Bescheid
über
die Änderung
des Prüfbescheids vom 20. April 1989

Gegenstand: Absperrvorrichtungen gegen Brandübertragung
in Lüftungsleitungen, Serie FKI

Antragsteller: Gebr. Trox GmbH
4133 Neukirchen-Vluyn

Prüfzeichen: PA-X 209

1.1 Anlage zum Prüfbescheid
PA-X 203 vom 20. April 1988
Institut für Bautechnik
in Berlin

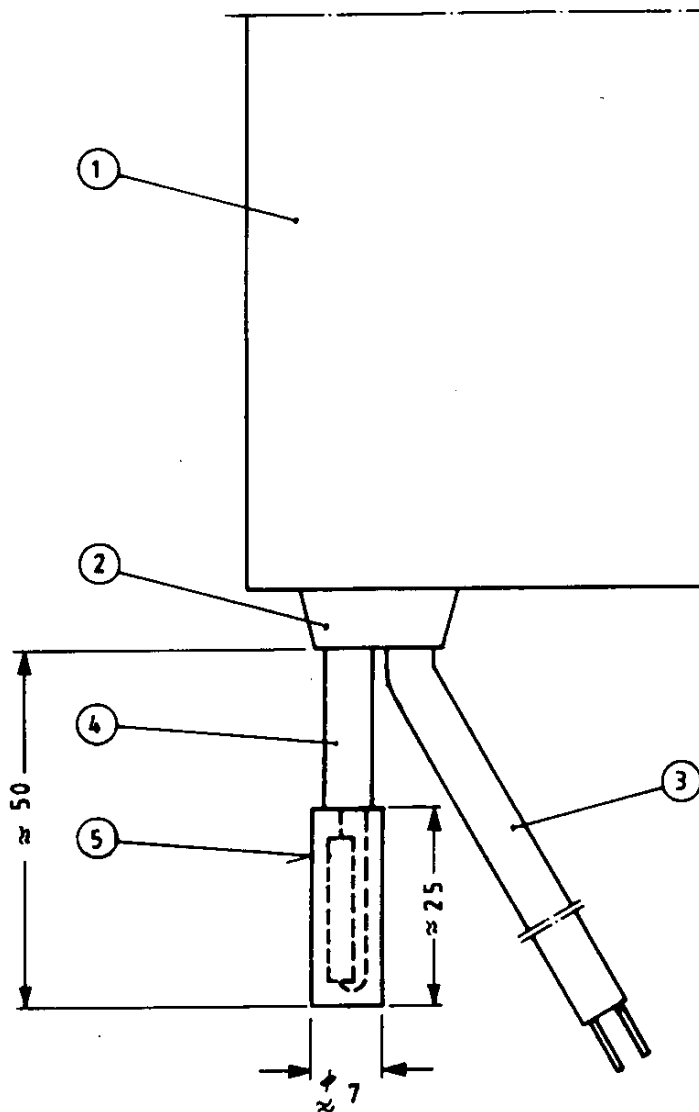
Die in obengenanntem Prüfbescheid enthaltenen elektrischen Stellantriebe - Feder-rücklaufmotore - der Fabrikate Belimo und gegebenenfalls Binar müssen zusätzlich mit einer außenliegenden Temperatursicherung vom Typ ZAE 72 (Fabrikat Microtherm) entsprechend beigefügter Anlage ausgerüstet sein; dabei sind die Federrücklauf-motore komplett mit außenliegenden Temperatursicherungen ausschließlich vom Hersteller der Federrücklaufmotore zu liefern.
